改善箇所説明図

コンクリート作業車の第1ブーム用油圧シリンダにおいて、ピストンロッドおよびシリンダ取付部の強度が不足しているため、ブーム格納時に各部位の溶接部に過大な応力がかかり亀裂が生じることがある。そのため、そのままの状態で使用を続けると、亀裂が進み、最悪の場合、ピストンロッドが折損し、ブームが作動しなくなるおそれがある。

【対象車両外観】

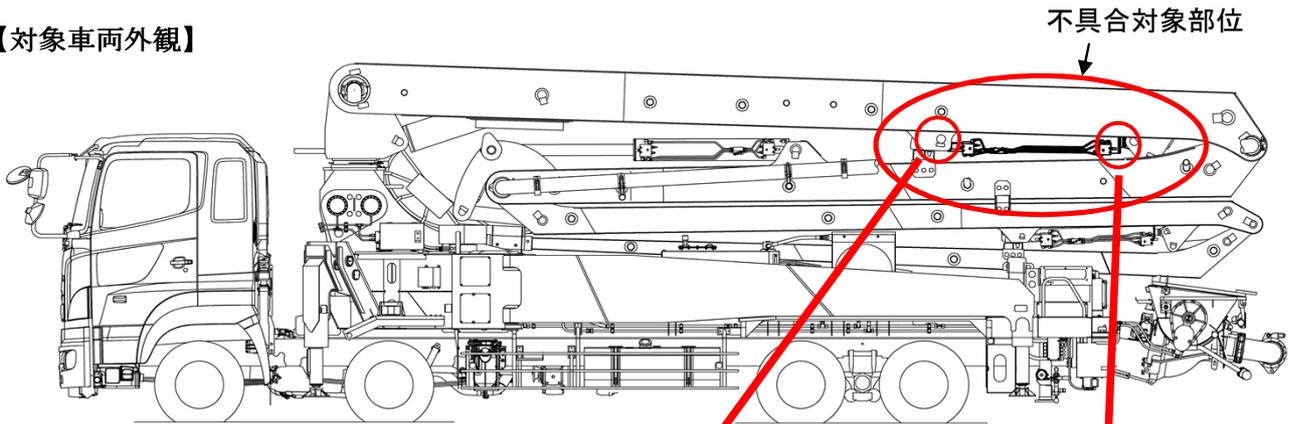
不具合発生箇所

不具合発生箇所
